ПАСПОРТ ДОСТУПНОСТИ
объекта социальной инфраструктуры (ОСИ)
Муниципального бюджетного дошкольного учреждения детского сада №21 «Светлячок»

**АКТ ОБСЛЕДОВАНИЯ
объекта социальной инфраструктуры
К ПАСПОРТУ ДОСТУПНОСТИ ОСИ**

Муниципального бюджетного дошкольного образовательного учреждения
детского сада № 21 «Светлячок»

№ 1 Вход (входы на территорию)

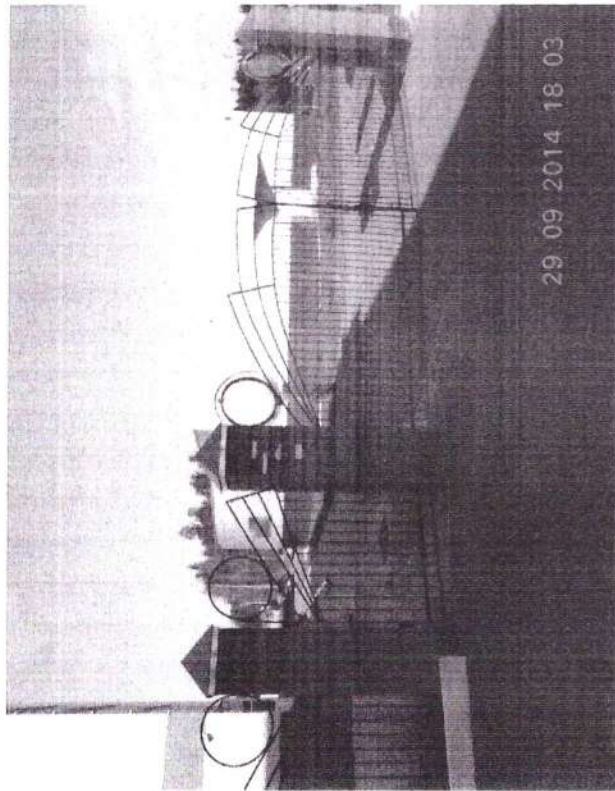
1.1	Вход (входы) на территорию	Есть	1	1	Отсутствует информация об объекте.	Все	Оборудовать доступными для МГН элементами информации об объекте и знаком доступности для инвалидов.	Индивидуальное решение с ТСР.

№ 2. Путь (пути) движения на территории

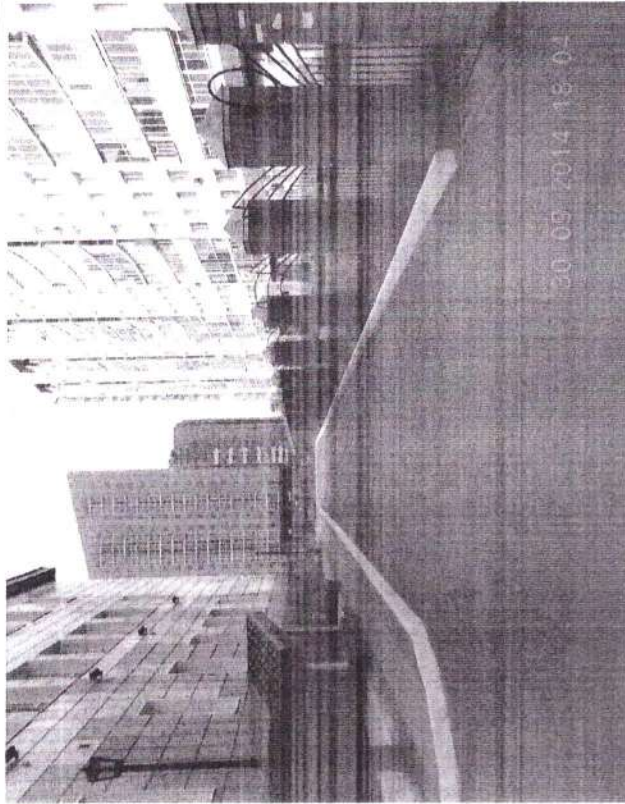
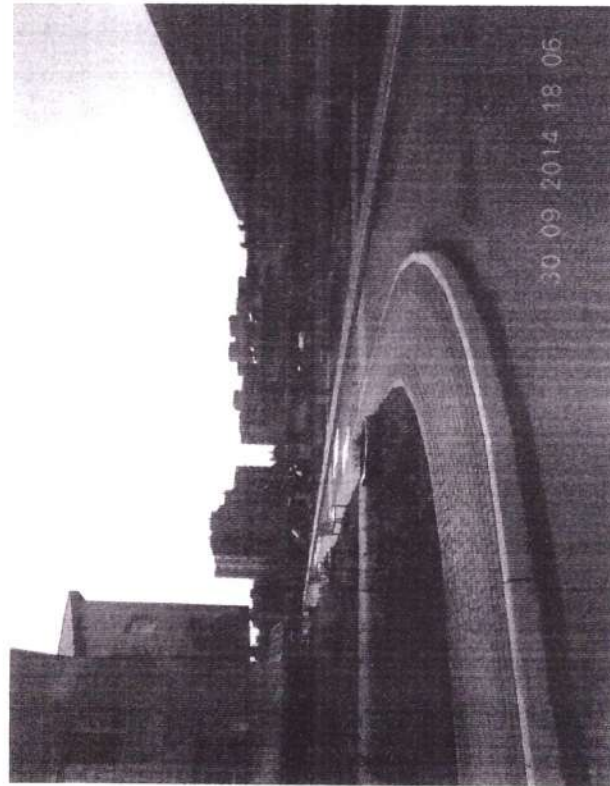
1.2	Путь (пути) дви- жения на терри- тории	Есть	2	2,3	Отсутствует информационная поддержка на всём пути движения МГН.	Все	Обеспечить информационную поддержку на всём пути движения МГН.	Текущий ремонт. Индивидуальное решение с ТСР.
					Отсутствуют места отдыха для МГН.	Все	Оборудовать места отдыха для МГН.	
					На пути движения отсутствует пре- дупредительное мощение вокруг колонн в форме квадрата.	С	Оборудовать предупредительное мощение в форме квадрата на расстоянии 0,5 м от объекта.	
					Превышена высота бордюров по краям пешеходных путей 0,15м.	О, С, К	Понизить высоту бордюров.	
					Отсутствует тактильная полоса, пре- дупреждающая об изменении профиля рельефа или смене направления движения.	С	Установить тактильную полосу, предупреждающую об измене- нии профиля рельефа или смене направления движения.	
					Отсутствует предупреждающая тактильная полоса за 0,8 м перед лестничным маршем.	С	Установить предупреждающую тактильную полосу за 0,8 м перед лестничным маршем.

№ 4. Лестница наружная

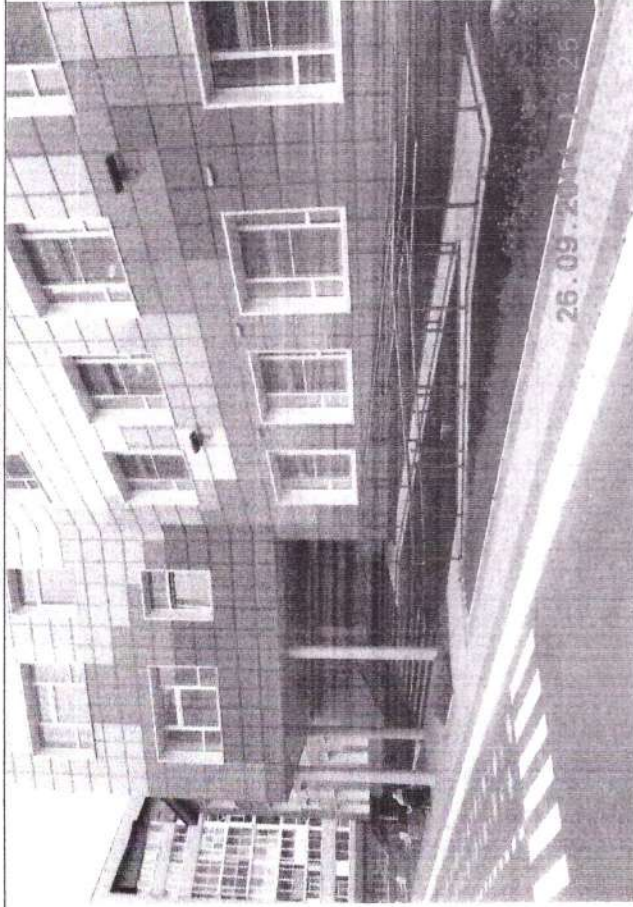
2.1	Лестница (наружная)	Есть	3	4	Отсутствует закругление ребра лестничных ступеней радиусом 0,05м.	О,С	Привести в соответствие закругление ребра лестнич- ных ступеней радиусом 0,05м.	Текущий ремонт. Индивидуаль- ное решение с ТСР.
					Отсутствует контрастное или фактурное выделение первой и последней ступеней лестничного марша.	С	Оборудовать контрастное или фактурное выделение первой и последней ступеней лестничного марша.	
					Отсутствует противоскользящее покрытие ступеней.	Все	Предусмотреть противоскользящее покрытие ступеней.	
					Отсутствуют двухуровневые поручни с двух сторон с безопасным завершение горизонтальной части длиннее на 0,3 м. Разделительной поручень с безопасным завершением горизонтальной части на 0,3м.	Все	Установить двухуровневые поручни с двух сторон с без- опасным завершение горизон- тальной части длиннее на 0,3 м. Установить разделительный поручень.	
					Не соответствует ширина проступи (0,31 м).	О,С	Привести в соответствие с нормативными требованиями ширину проступи (не менее 0,35 – 0,40 м) наружной лест- ницы.

№ 5. Пандус (наружный)

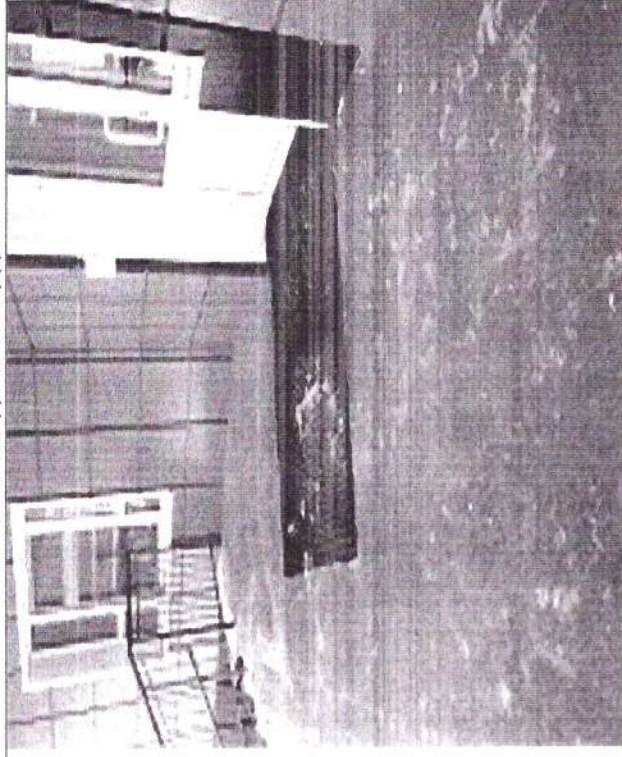
Кнопка вызова.		Все	Установить кнопку вызова.	
2.2	Пандус (наружный)	Есть	4	Отсутствует противоскользящее покрытие пандуса.	5	Все	Оборудовать противоскользящее покрытие на всей поверхности пандуса.	Текущий ремонт. Индивидуальное решение с ТСР.
						К	Установить колесоотбойник.	
						С	Оборудовать поверхности пандуса контрастным или фактурным выделением поверхности пандуса относительно прилегающих площадок.	
						Все	Не соответствует высота нижнего поручня (0,5 м).	
						К	Марш пандуса более 9 м.

2.3	Входная площадка (перед дверью)	Есть	5	Отсутствуют дренажные и водосборные решетки.	6	Все	Установить дренажные и водосборные решетки.	Текущий ремонт. Индивидуальное решение с ТСР.
						С	Отсутствует звуковой маяк.	
						К	Не соответствует ширина площадки (2,16 м).

№ 7. Дверь (входная)

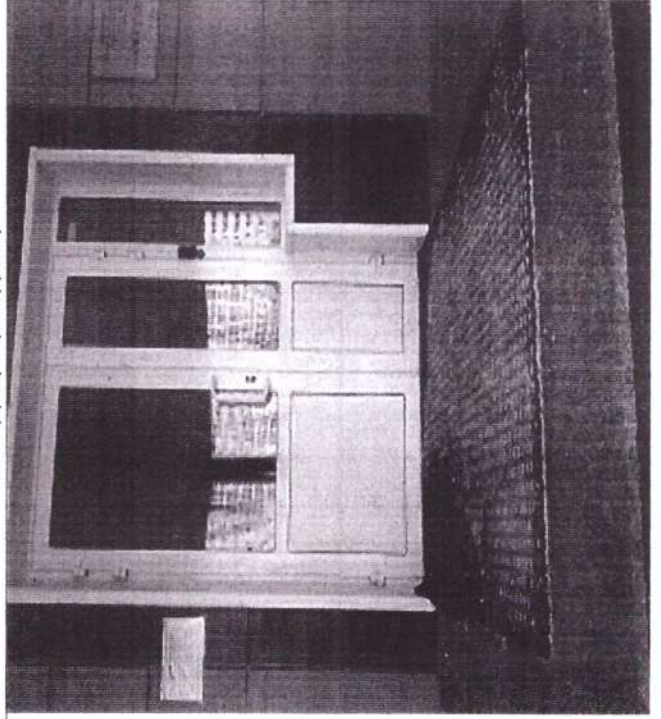
2.4	Дверь (входная)	Есть	6	Отсутствует контрастная маркировка на полотне двери.	7	С	Нанести контрастную маркировку на полотно двери.	Текущий ремонт. Индивидуальное решение с ТСР.
						К	Установить фиксатор в положении «открыто»/ «закрыто».	
						К	У доводчика отсутствует функция с задержкой на 5сек.

№ 9. Тамбур

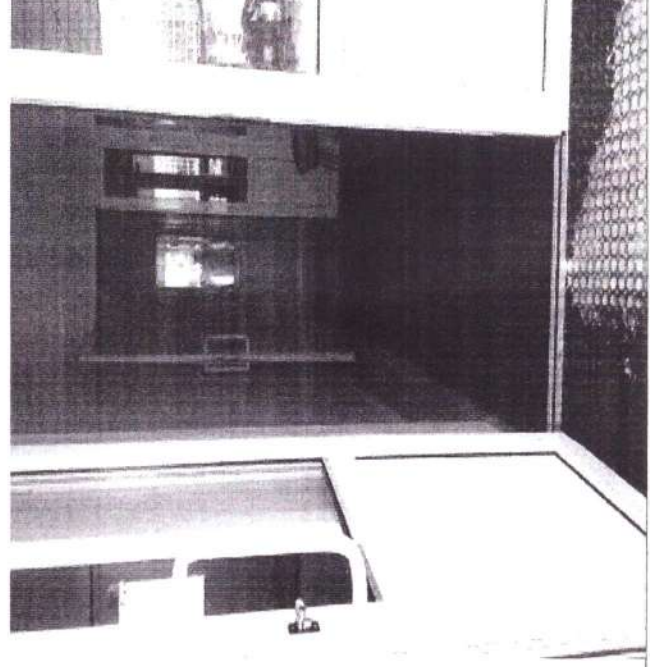
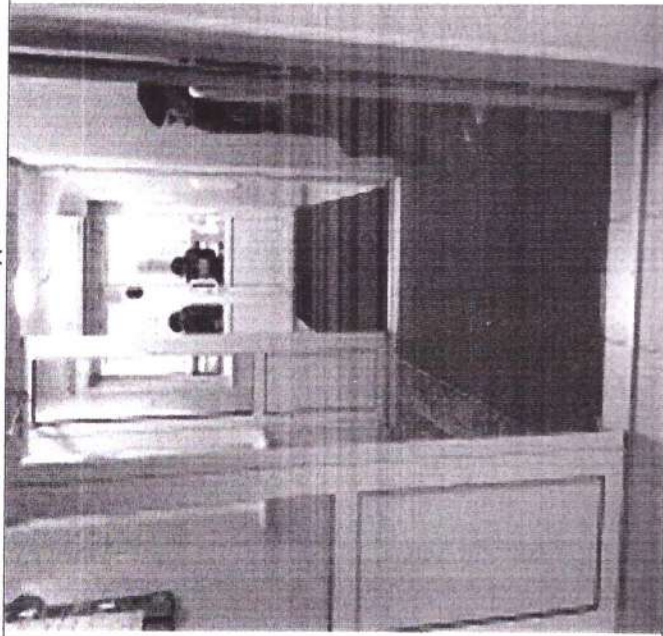
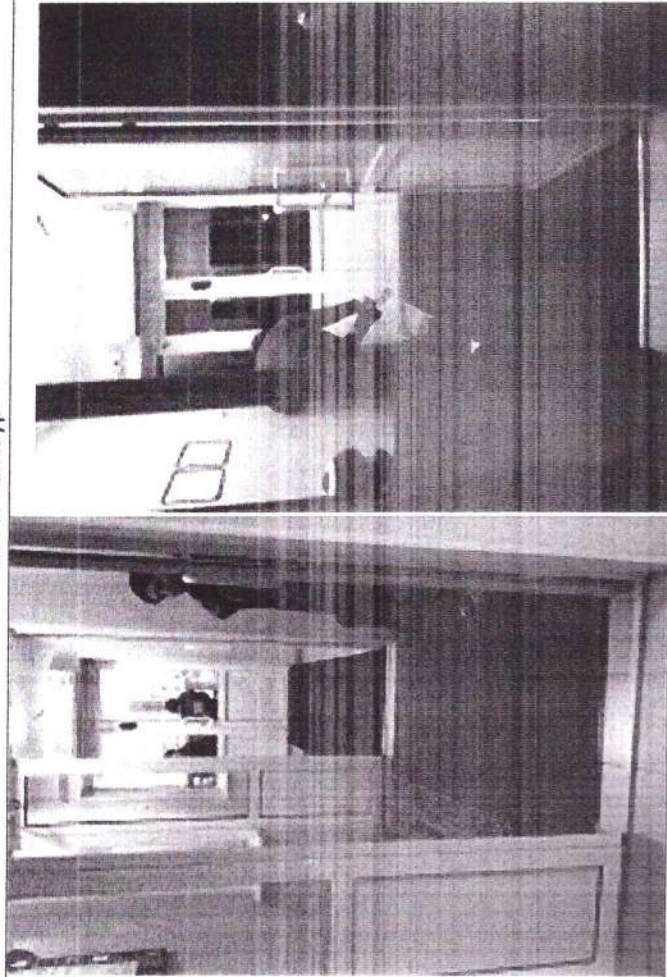
2.5	Тамбур	Есть	7	Отсутствуют дренажные и водосборные решетки.	8,9,10	Все	Установить дренажные и водосборные решетки.	Текущий ремонт. Индивидуальное решение с ТСР.
						Все	Привести в соответствие с нормативными требованиями глубину второго тамбура (не менее 2,30 м).

№ 11. Вестибюль. Зона ожидания

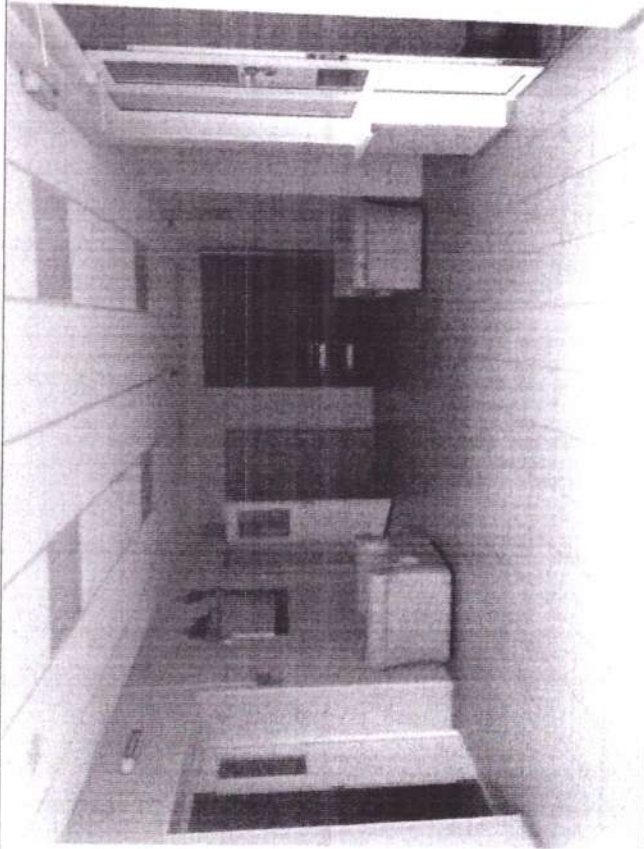
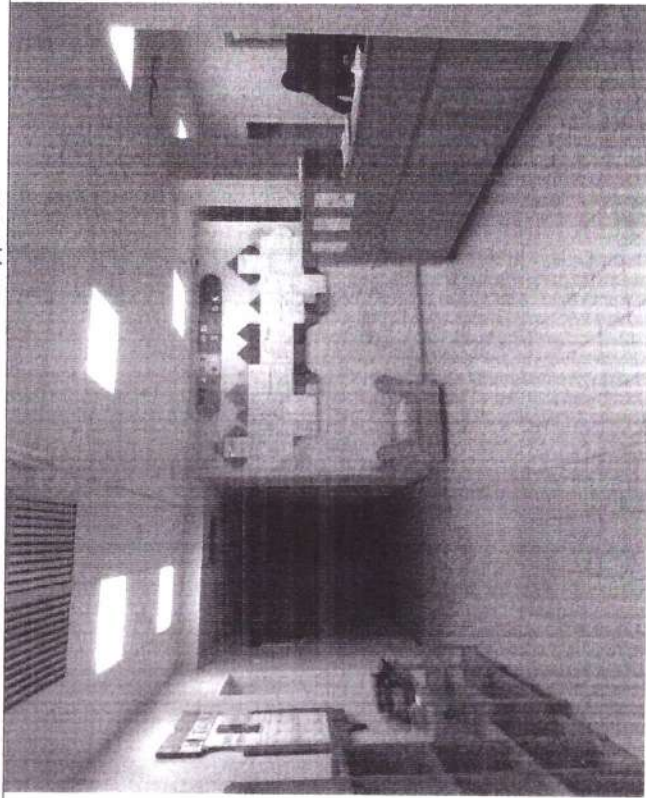
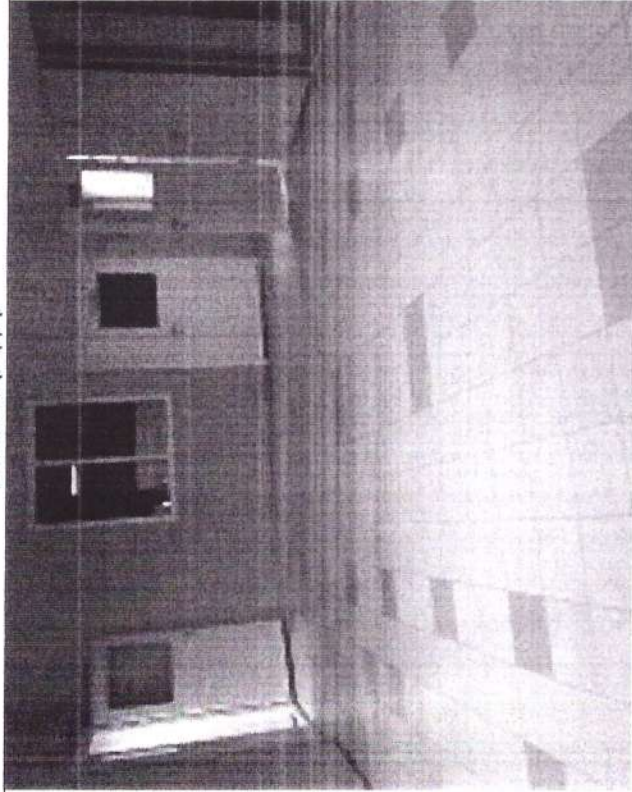
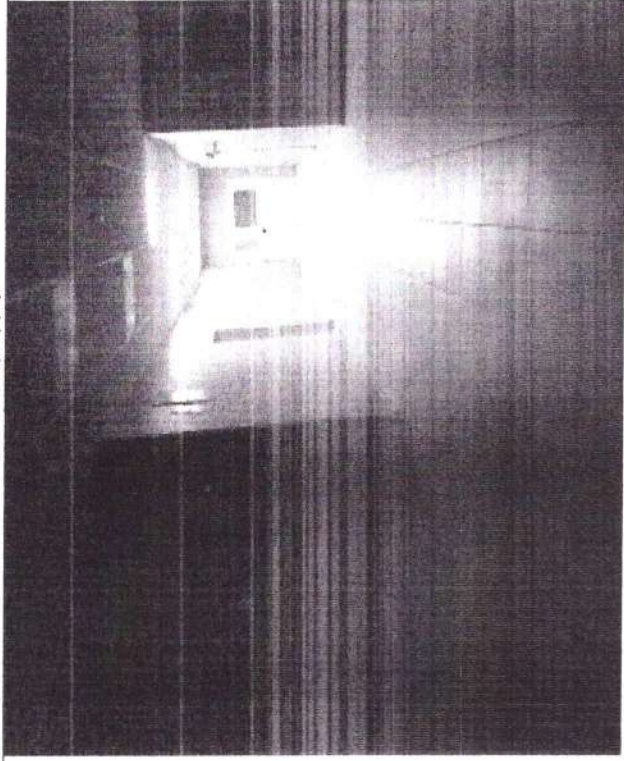
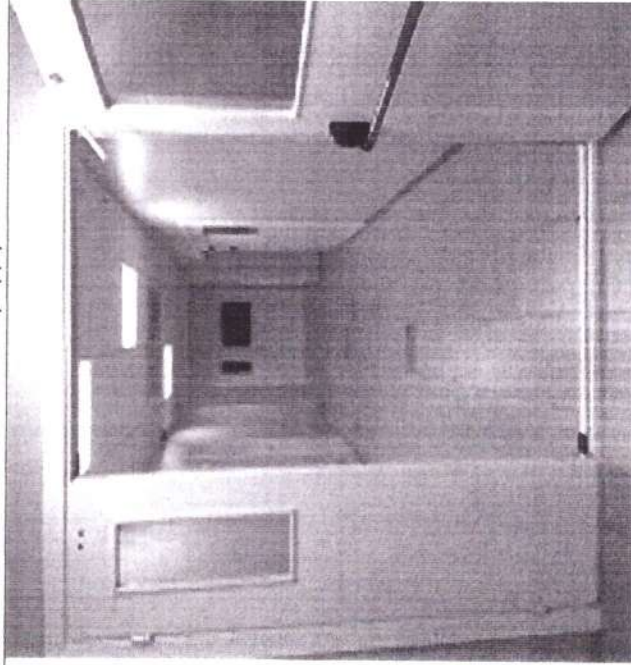
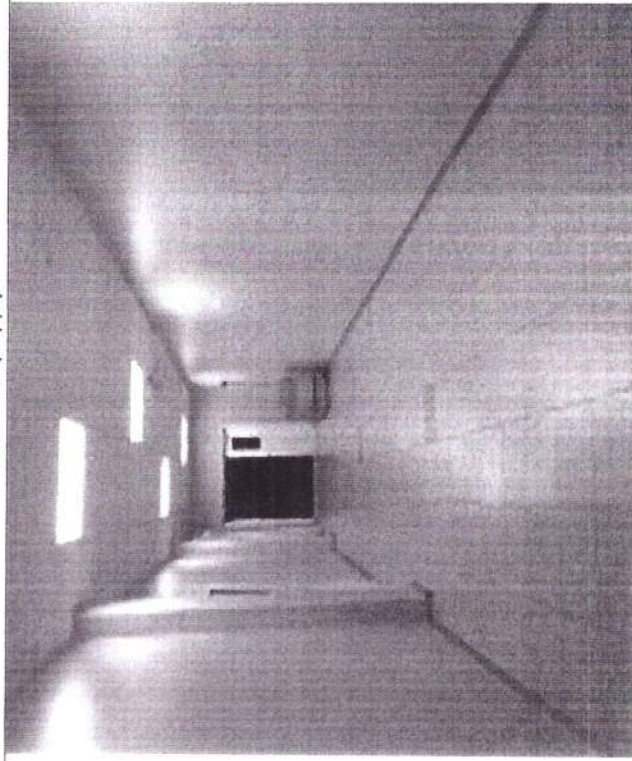
3.1	Коридор (вестибюль, зона ожидания, галерея, балкон)	Есть	8	11,12,13,14,15,16	Отсутствует информационная мнемосхема.	Все	Установить информационную мнемосхему.	Текущий ремонт. Индивидуальное решение с ТСР.
					Отсутствует зона отдыха для МГН.	Все	Организовать зону отдыха для МГН.	
					Перед дверными проемами и порогам отсутствуют тактильные указатели.	С	Обозначить перед дверными проемами и поворотами предупредительные тактильные указатели.

№ 17. Лестница (внутри здания) по путям к эвакуационному выходу

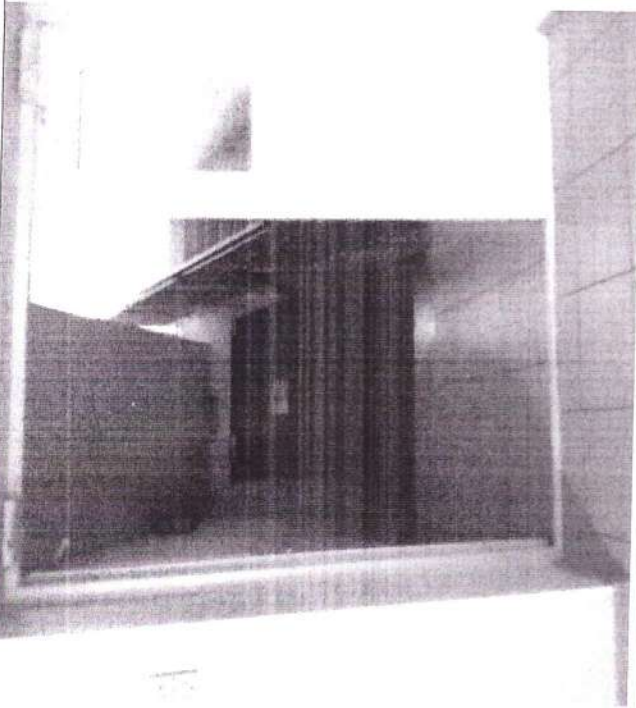
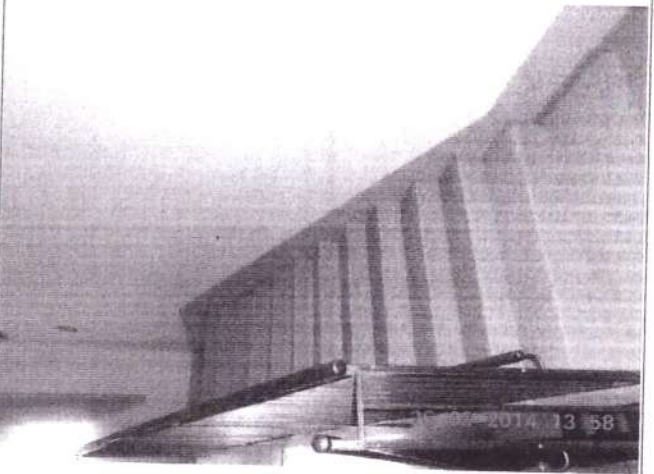
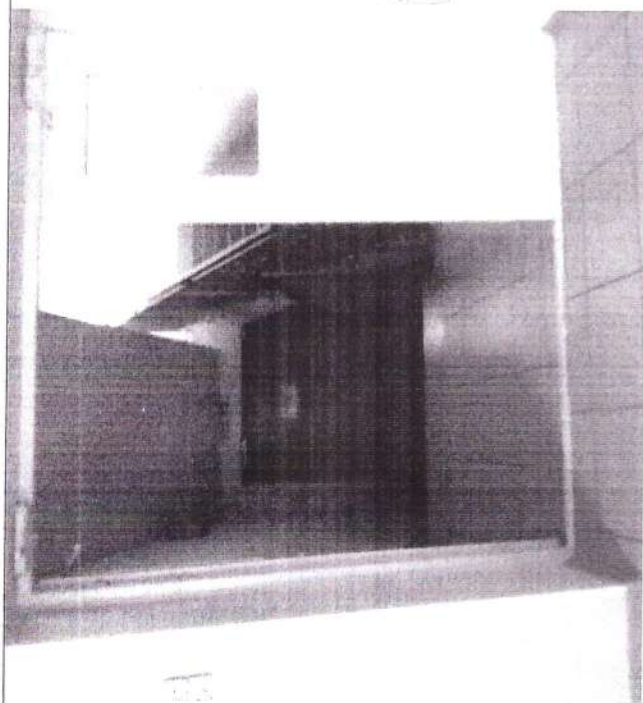
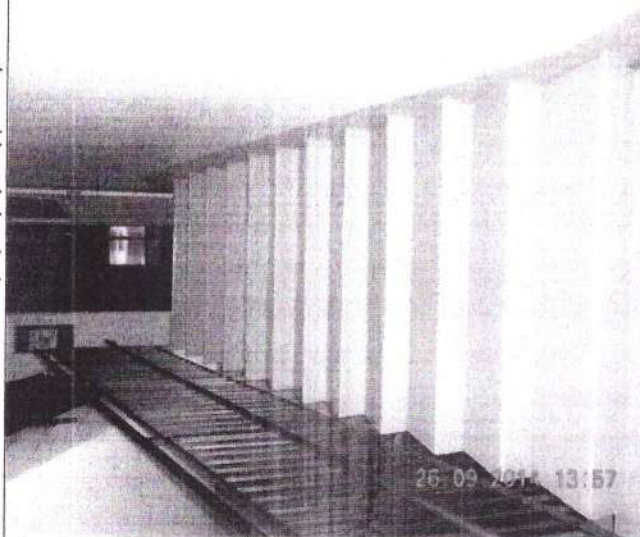
3.2	Лестница (внутри здания)		9	17,18,19,20,21,22	Отсутствует тактильная полоса перед лестничным маршем лифтом за 0,6м поручни вдоль стенов.	С	Установить тактильную полосу перед лестничным маршем. Установить поручни на стенах.	Текущий ремонт.
					Краевые ступени не выделены цветом или фактурой.	С	Выделить краевые ступени цветом или фактурой.

ния)	Есть			С	Установить тактильное обозначение этажей на поверхности перил с двух сторон.	Индивидуальное решение с ТСР. Текущий ремонт.
						Установить маячковый ограничитель на ребре ступеней.	
						Установить боковые бортики на ступенях лестниц.	
						Оборудовать не прерывность перил.	
						Привести в соответствие с нормативными требованиями ширину проступи (не менее 0,35 – 0,40 м).
